SETTORE AGENTI FISICI AREA VASTA SUD CONTRIBUTO ISTRUTTORIO IN MATERIA DI VIA

Progetto: **SAF AVS - Verifica di assoggettabilità a VIA relativo alla modifica del progetto di coltivazione della cava Poggio Girotondo, ubicata nel Comune di Gavorrano (GR)**

Proponente: Cava Nuova Bartolina S.r.l.

Procedimento: Procedura di verifica di assoggettabilità a VIA regionale

Figura 1: Cava e recettori individuati (Fonte: VIAc)

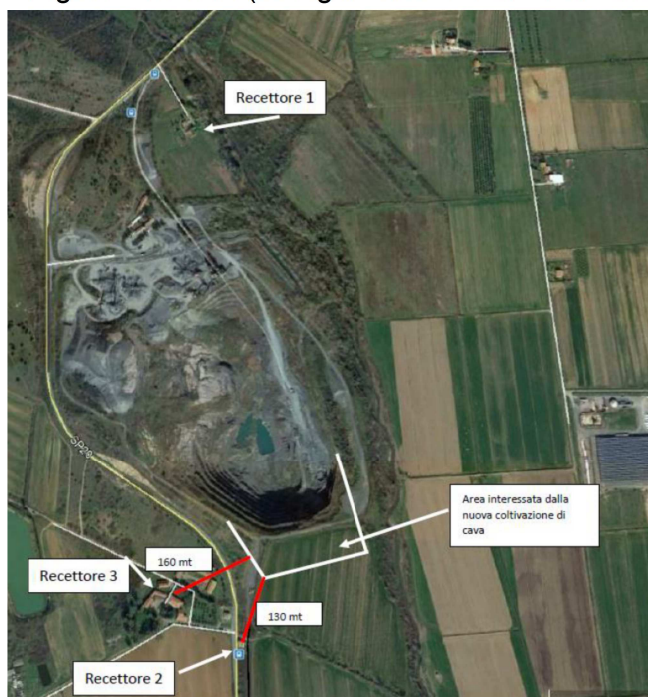
- 2 in relazione alle misure 2019 circa i recettori, si rileva che:
 - 2.1 è stato trascurato il recettore R1 che tuttavia dovrà essere considerato in quanto meno distante dai confini della cava di quanto indicato e meno perturbato dall'impatto acustico della SP20;

Figura 4: Stralcio del PCCA di Gavorrano (Fonte Geoscopio)

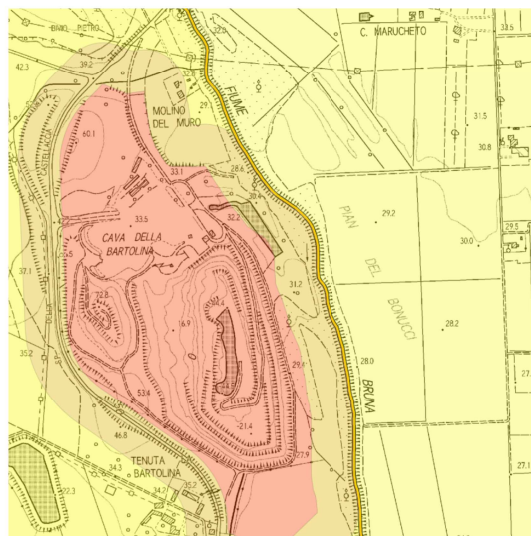
- 2.2 i livelli sonori calcolati presso i recettori sono stati confrontati coi limiti di zona di classe V del PCCA di Gavorrano tuttavia si osserva che il recettore R2 è in classe IV mentre quello R3 in classe III (vedasi fig. 3-4);
